NCG
951 RUE DE HORDAIN-HAINAUT ZAC
59111 HORDAIN

Dossier de demande d'autorisation environnementale

Mémoire en Réponses
- au courrier DREAL du 17 mars 2022 Réf VH/V2.2022.082
- à l'avis délibéré de la MRAE n°2022-6031 et 2022-6109

Avril 2022

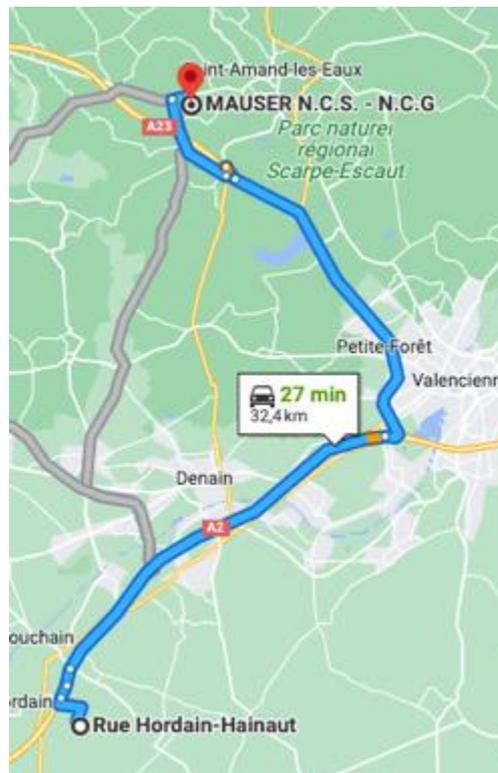
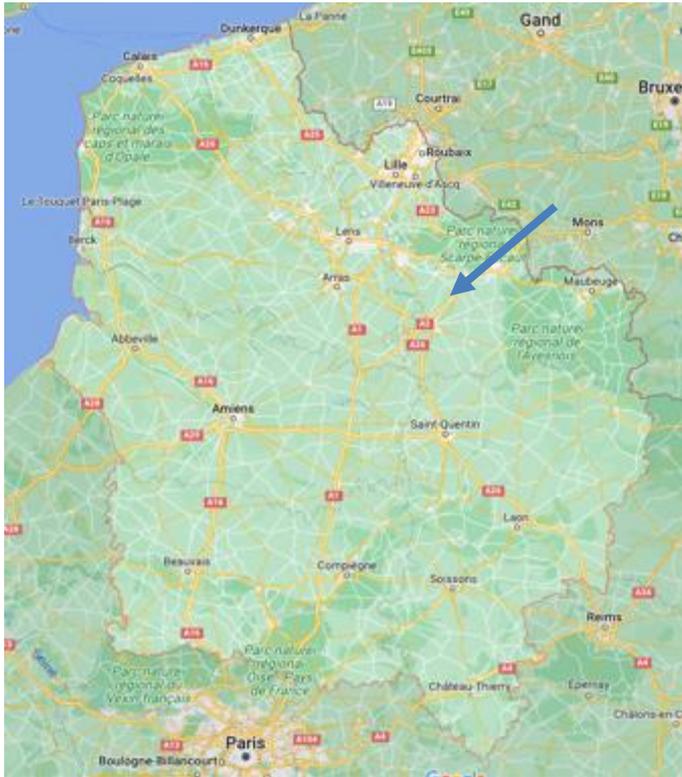
Recommandation 10	<p>L'autorité environnementale recommande :</p> <ul style="list-style-type: none"> - d'étudier l'impact de l'augmentation du trafic sur la RD 630, - de préciser, dans la mesure où le projet remplace un site existant à Saint-Amand-les-Eaux, les évolutions du trafic 	<p>1/ Concernant l'impact du trafic sur la RD630, le projet est implanté au sein d'une ZAC régulièrement autorisée par arrêté du 3 mai 2005, desservie par la RD630 qui fait la jonction directe avec l'A2. L'axe de la RD630 sur la portion ZAC - A2 est donc principalement dévolu d'une part aux VL des salariés des entreprises de la ZAC et d'autre part aux PL nécessaires à l'acheminement des marchandises vers ou depuis la ZAC.</p> <p>Il est également à préciser que l'A2 est déjà emprunté aujourd'hui par la très grande majorité des clients/fournisseurs de NCG. Ce projet présente le bénéfice de l'emprunter sur une portion plus courte d'une quinzaine de kilomètres, et de ne plus emprunter l'A23.</p>

En reprenant la position géographique précise de chacun de ses clients, le différentiel de distance peut être apprécié ci-après :

Le positionnement du site de Hordain est globalement favorable, et dans une majorité des cas, cet écart correspond au trajet complémentaire sur l'A2 puis sur l'A23 entre le site projeté et le site actuel lorsque le client/fournisseur est situé au sud du site :
